高浜発電所 1 号炉、2 号炉、3 号炉及び 4 号炉 原子炉設置変更許可申請書 新旧比較表

2021年11月

関西電力株式会社

黒字下線：変更箇所

第 2.4.1 図 発電所敷地付近地図

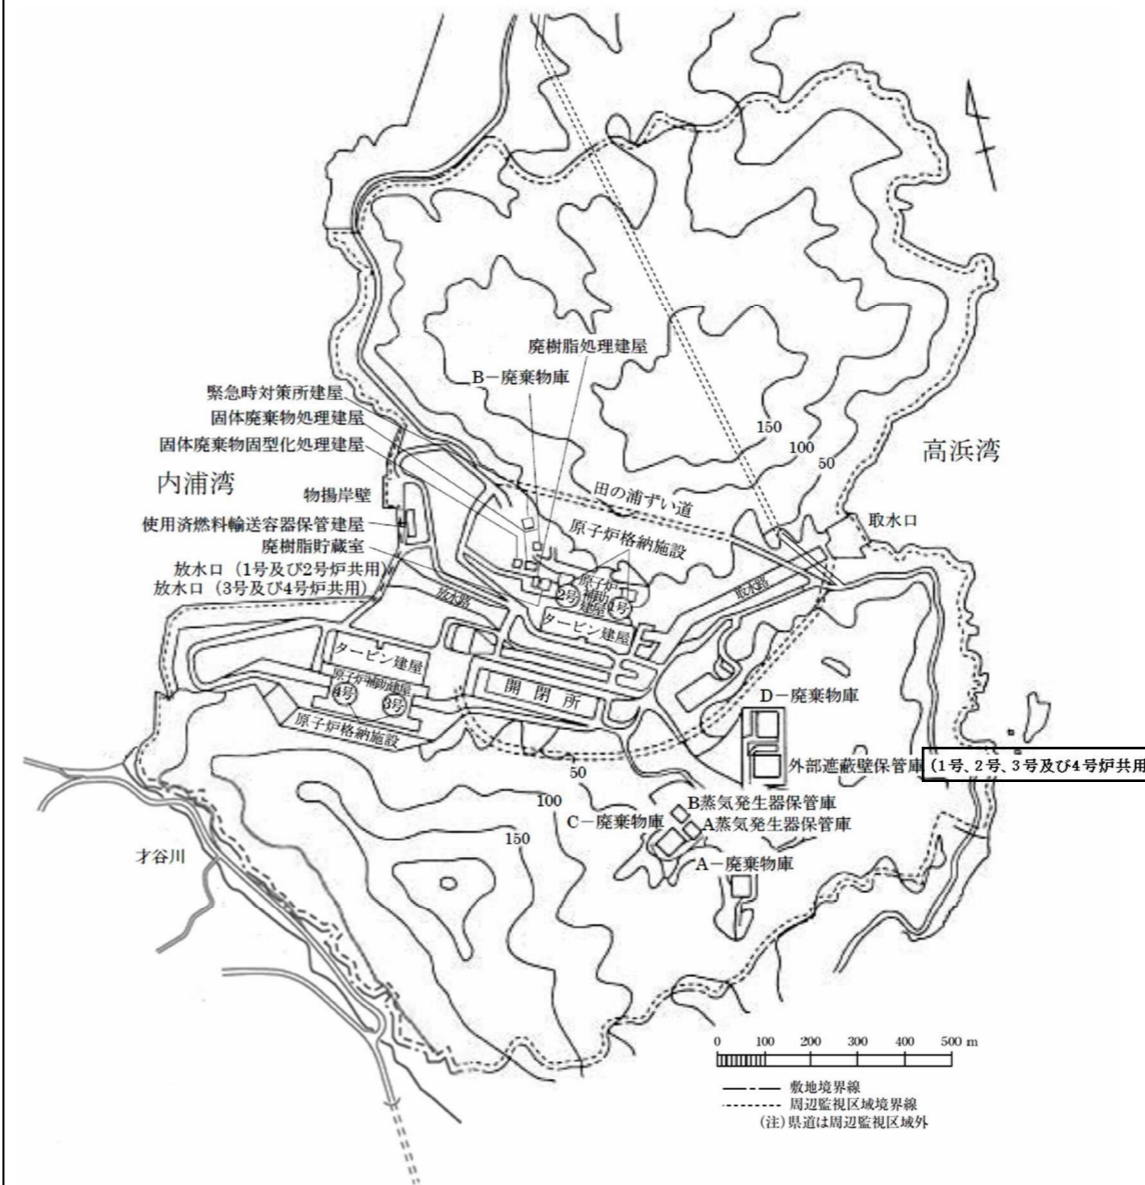
外部遮蔽壁保管庫の共用化

第 2.4.2 図 発電所全体配置図

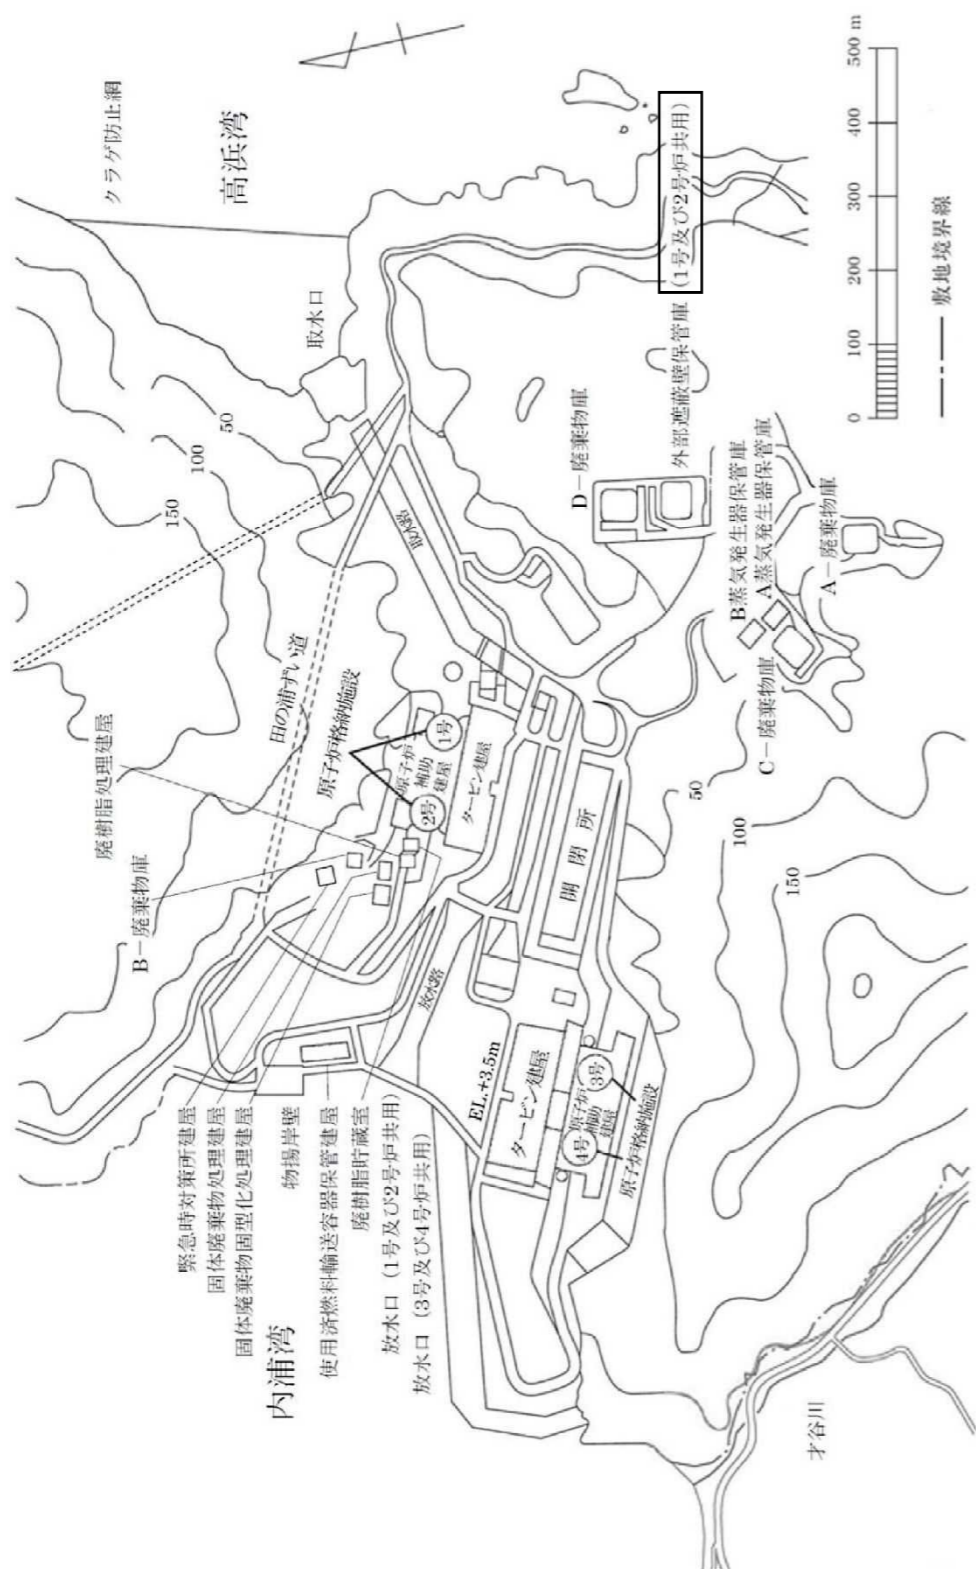
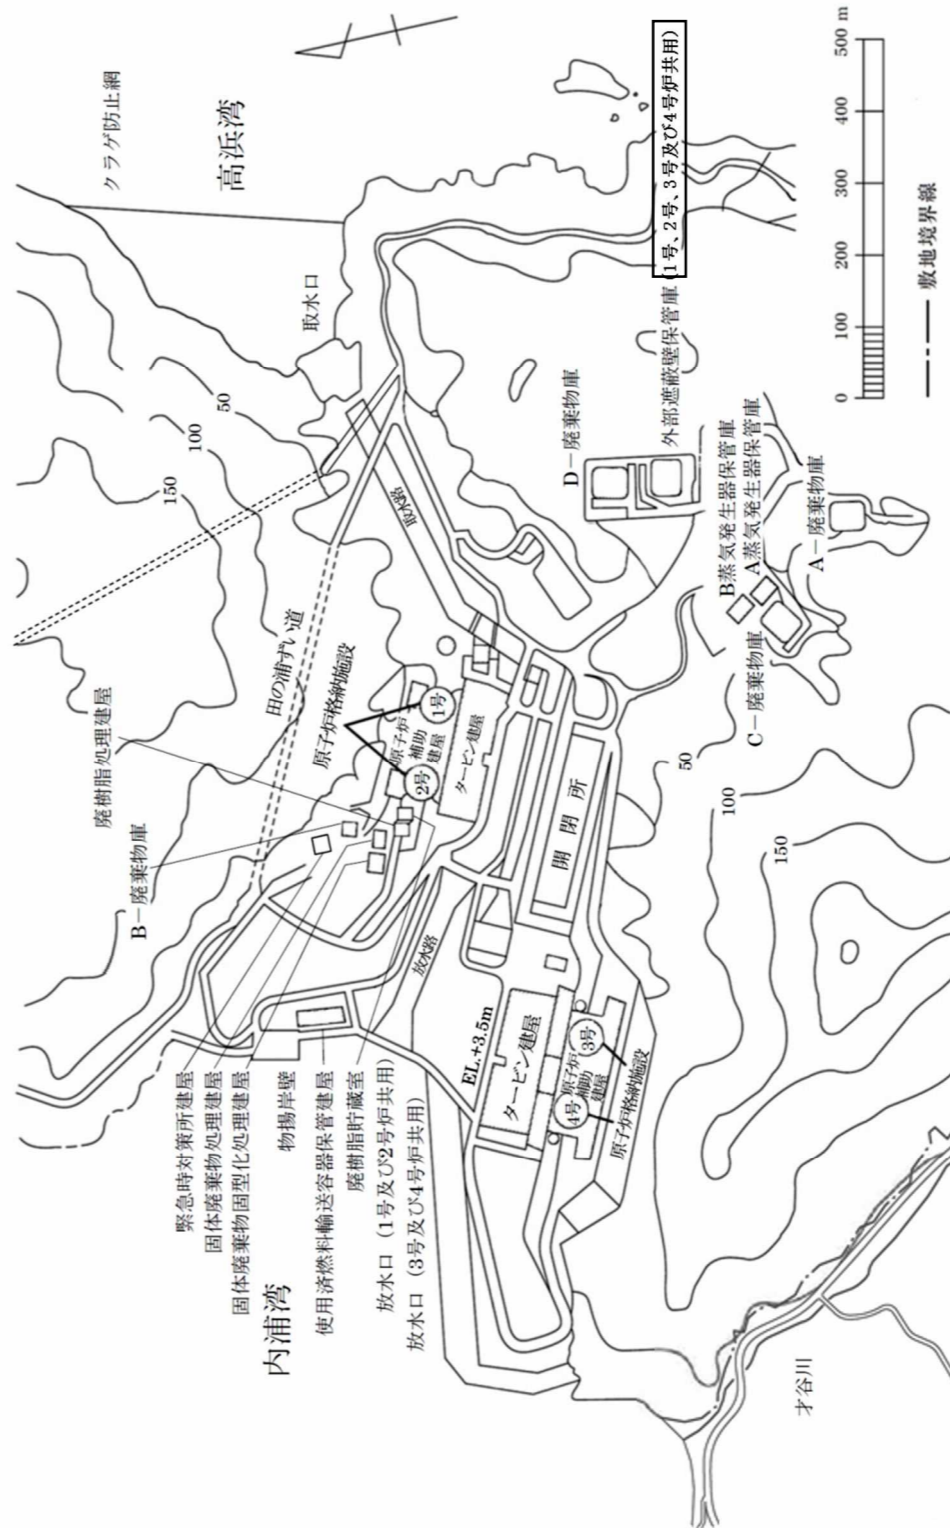
外部遮蔽壁保管庫の共用化

第 7.1 図 放射性廃棄物の廃棄施設の流路線図

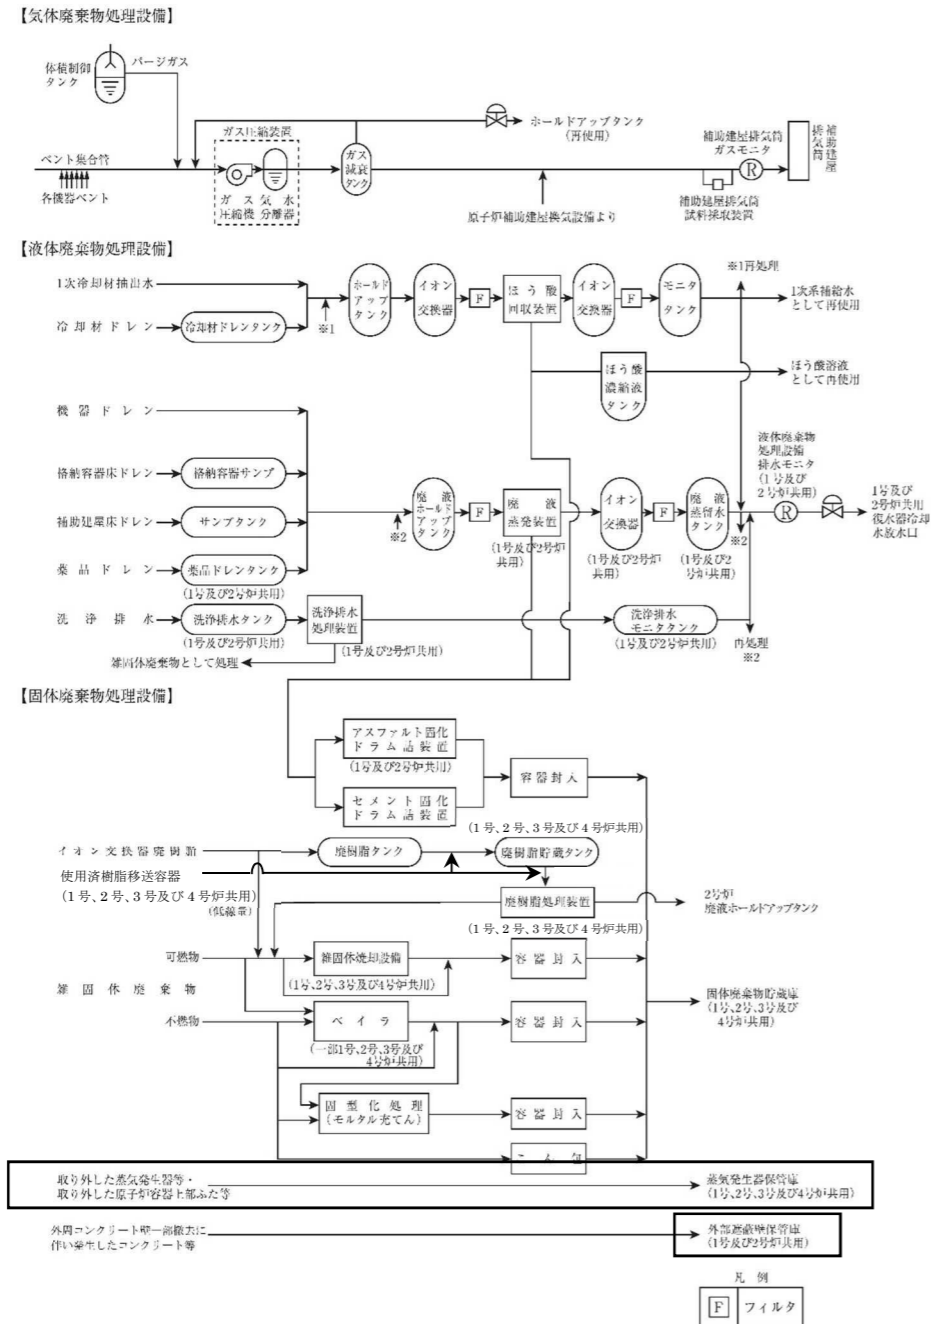
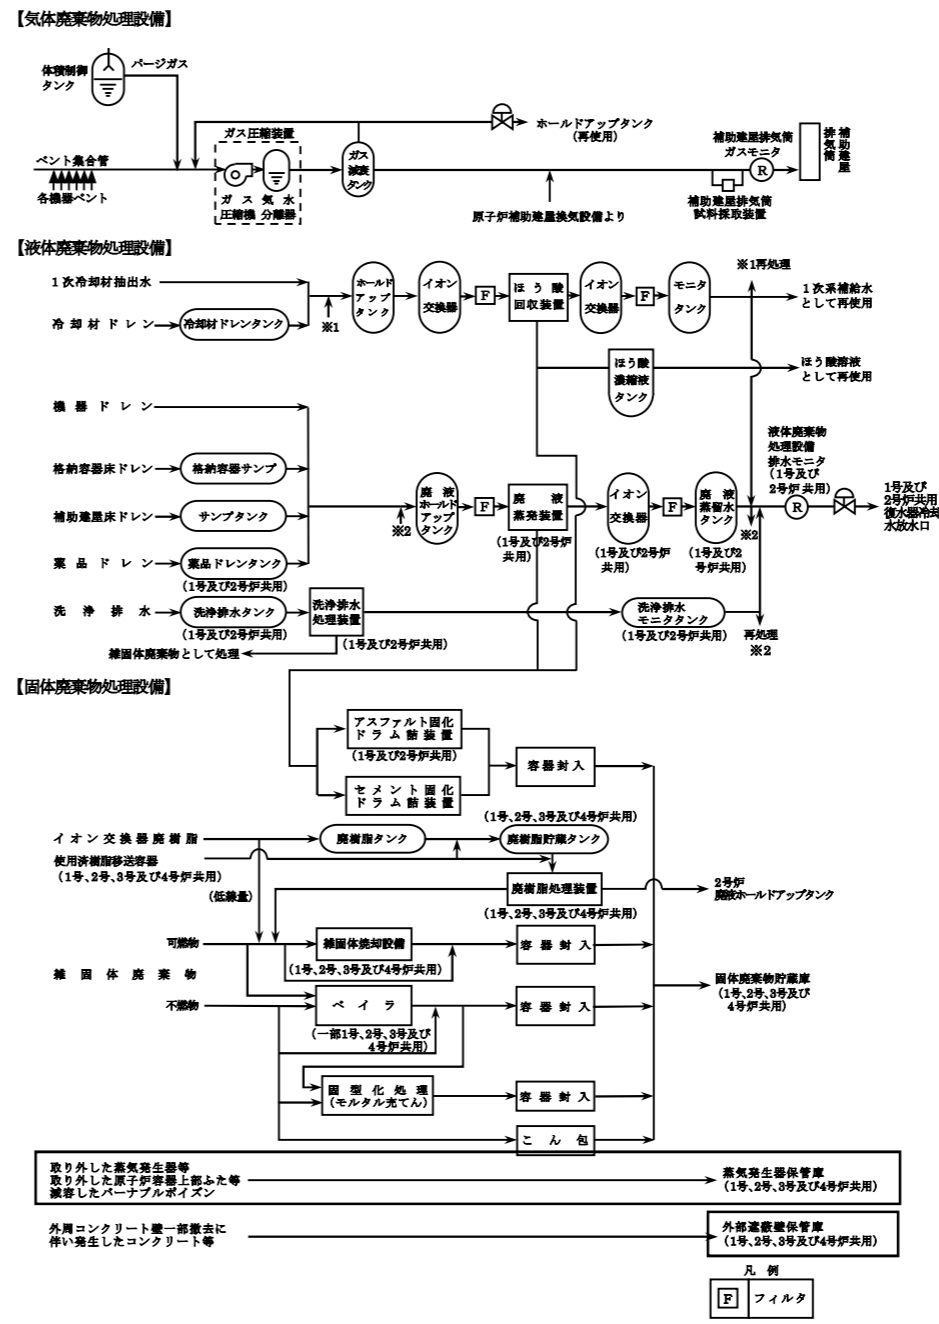
保管対象物の変更
外部遮蔽壁保管庫の共用
化

第 7.1.1 図 放射性廃棄物の廃棄施設の流路線図

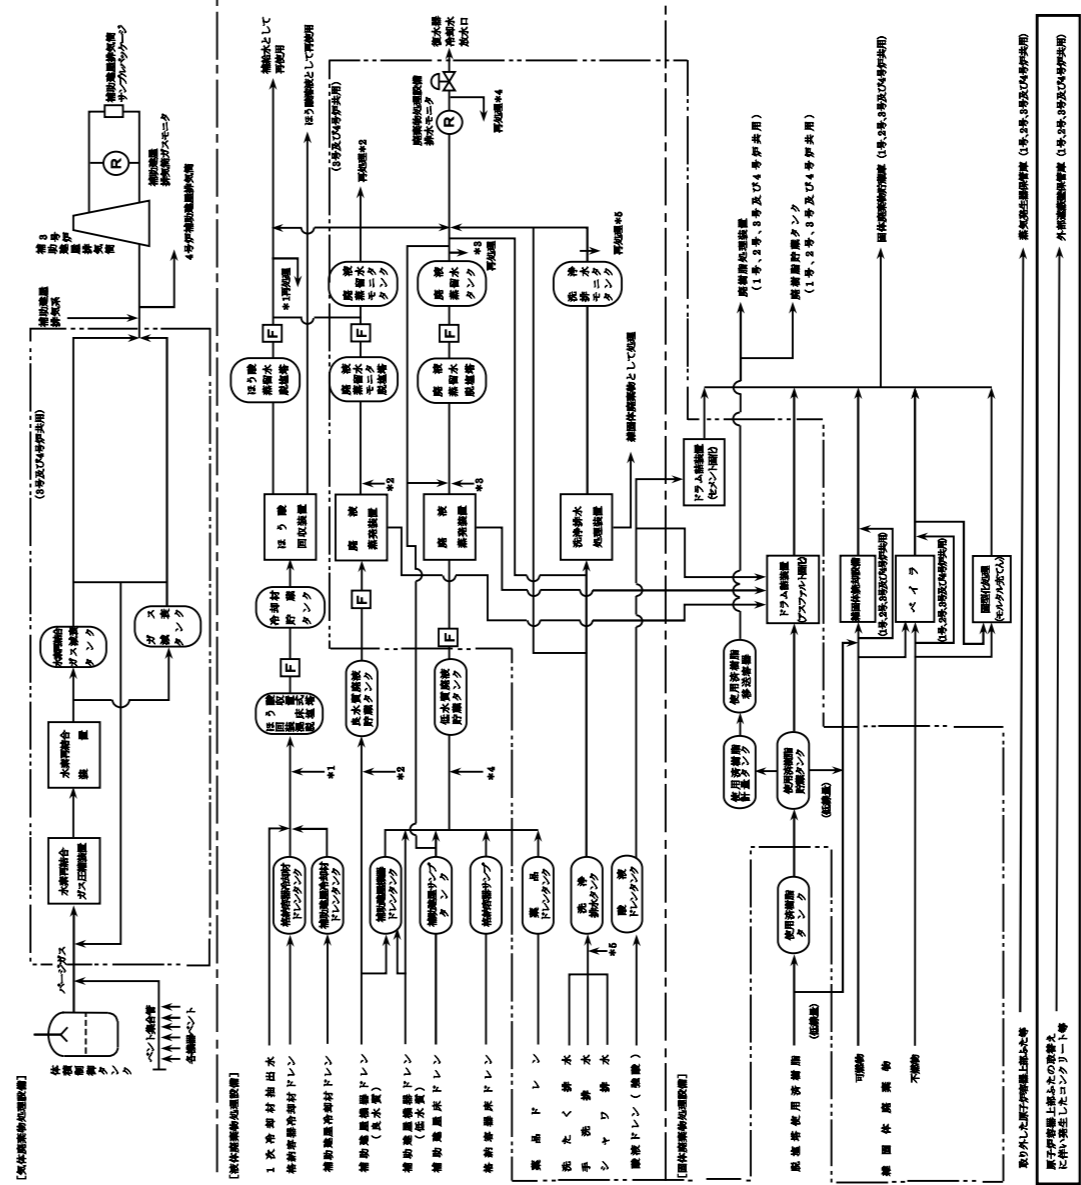
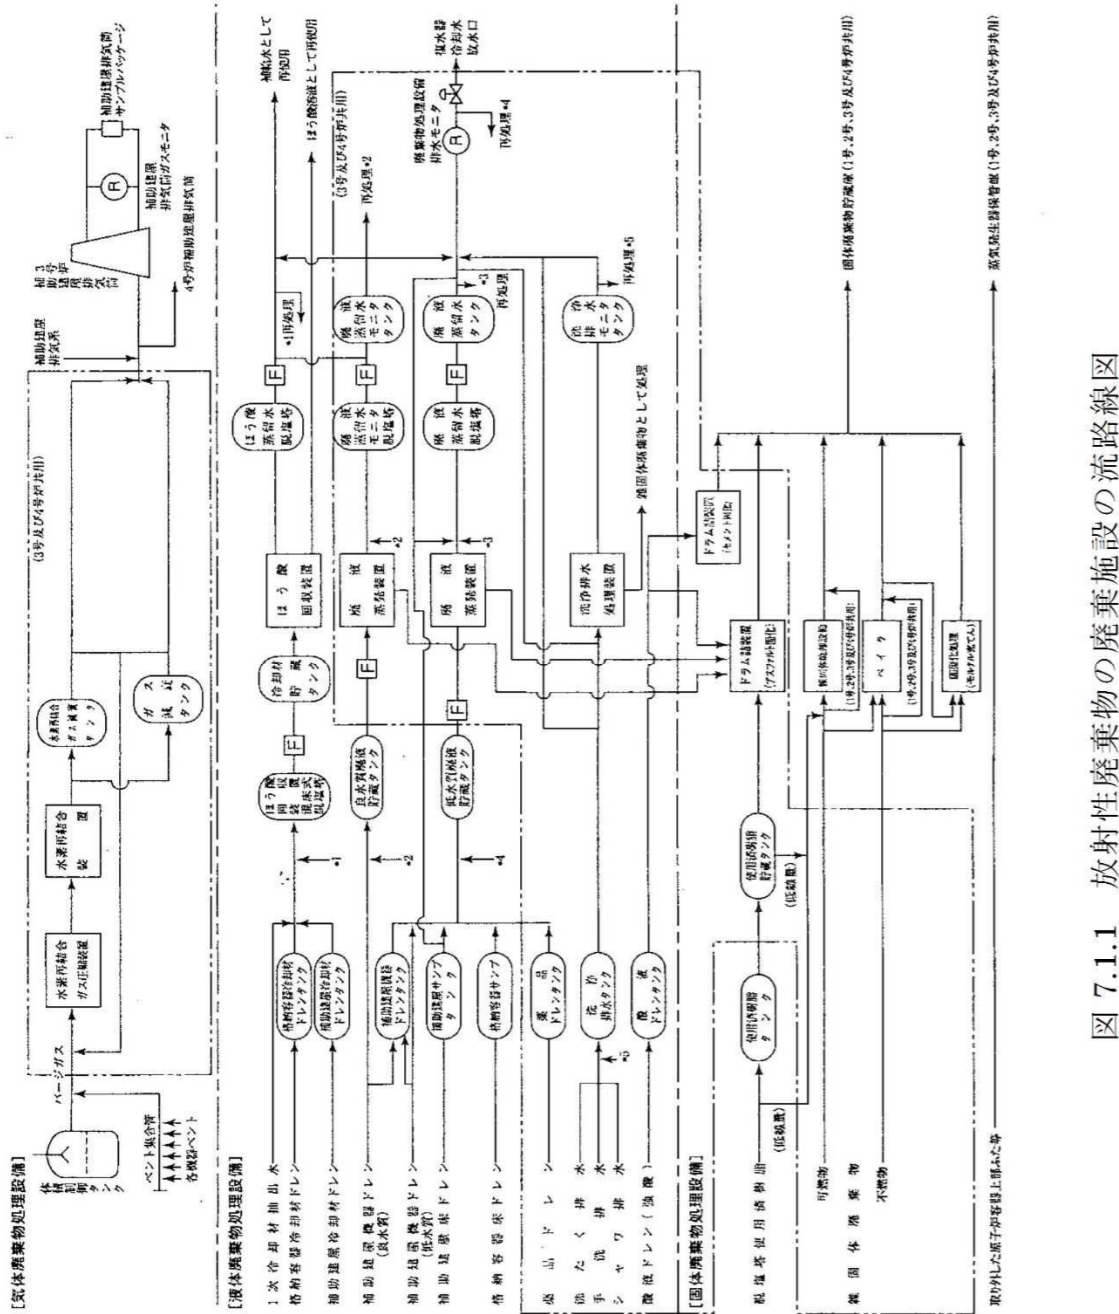
外部遮蔽壁保管庫の共有化
